【公報種別】特許法第 17 条の 2 の規定による補正の掲載

【公開番号】特開 2020-16264 (P2020-16264A)

【手続補正書】

【提出日】令和 3 年 6 月 21 日 (2021.6.21)

【図 4】

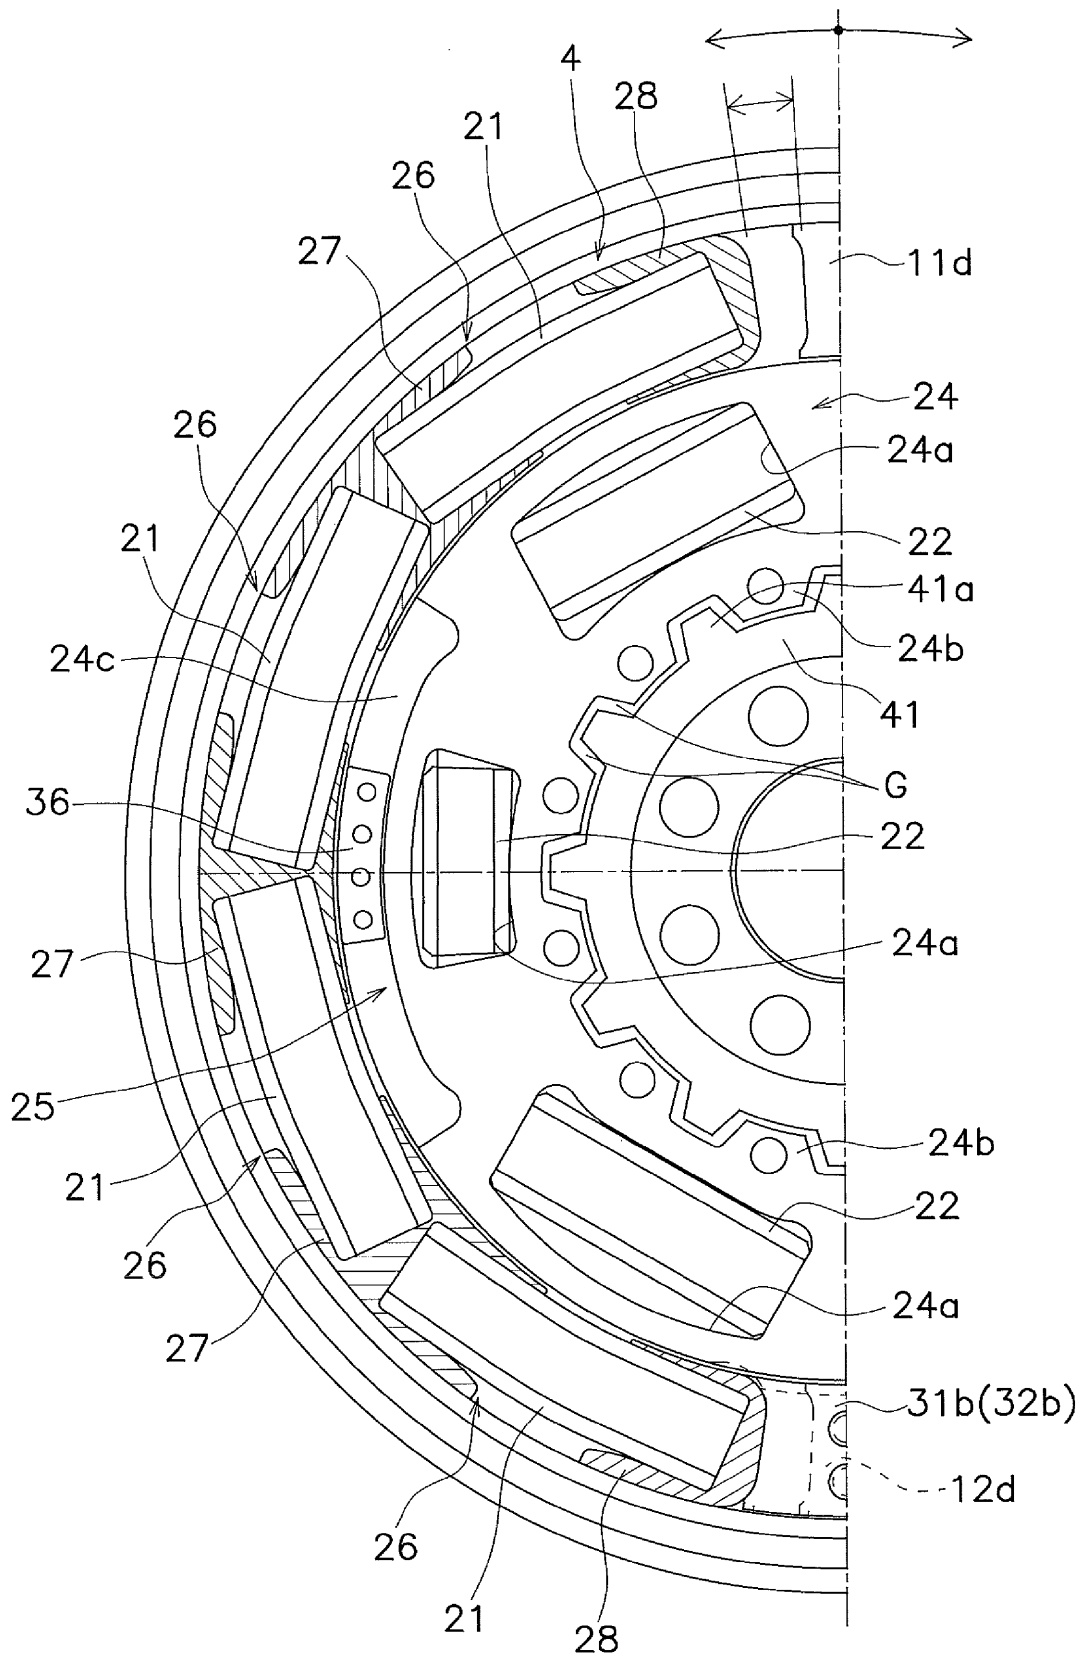
図 4 に示すように、外周側スプリング 21 は円周方向に並べて配置されている。隣接す

る外周側スプリング 2 1 の間には中間スプリングシート 2 7 が配置されており、4 つの外周側スプリング 2 1 は直列に作用する。4 つの外周側スプリング 2 1 の円周方向の端部には、2 つの端部スプリングシート 2 8 が配置されている。各スプリングシート 2 7 , 2 8 には、外周側スプリング 2 1 の端部が挿入される筒状部が形成されている。

図 4 に示されていない他の 4 つの外周側スプリング 2 1 についても同様である。すなわち、他の 4 つの外周側スプリング 2 1 は中間スプリングシート 2 7 を介して直列に作用する。また、他の 4 つの外周側スプリング 2 1 の円周方向の端部には端部スプリングシート 2 8 が配置されている。

【補正対象書類名】図面

【補正対象項目名】図4

【補正方法】変更
